# Infobrief

## Aangepast concept heraanleg Cogels-Osylei

*februari 2022*

## Straatprofiel

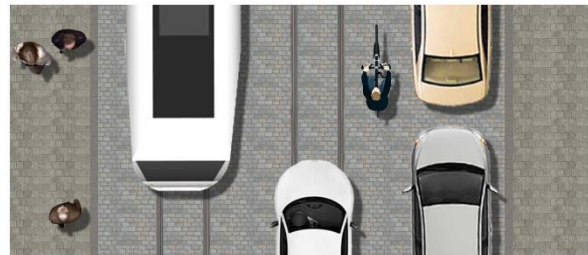
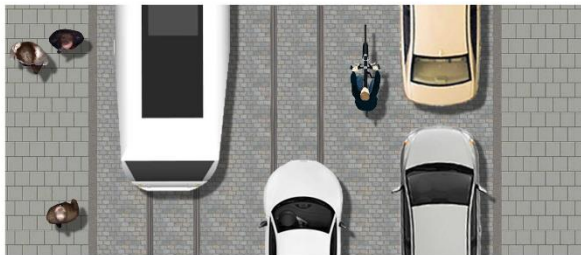
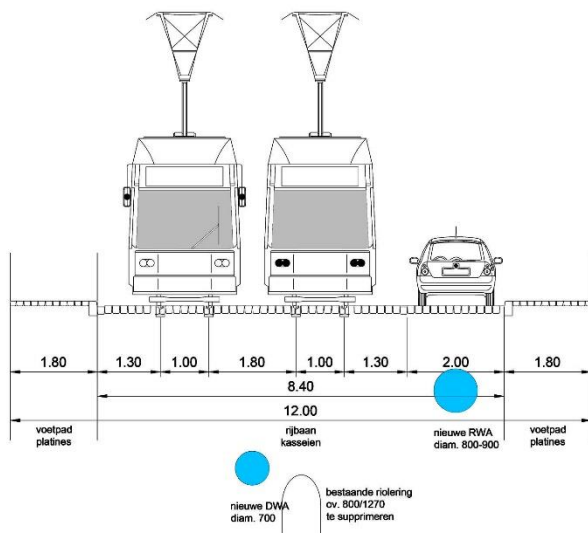
De huidige wegindeling blijft behouden, maar wordt aangepast aan de hedendaagse eisen. In de nieuwe situatie is de totale rijwegbreedte 6,40 meter.

- De tussenafstand tussen de sporen wordt vergroot van 1,57 meter naar 1,80 meter om te zorgen dat het risico dat voetgangers of fietsers gekneld raken tussen twee kruisende trams verlaagt.
- De voetpaden moeten hierdoor iets versmald worden van ongeveer 1,90 meter naar 1,80 meter.
- Voor de fietsers blijft een zone over van 1,30 meter tussen het tramspoor en de boordsteen/parkeerstrook. De goot zal zo smal mogelijk worden uitgevoerd om de fietsers alsnog een zo een breed mogelijk deel van de rijweg te geven.
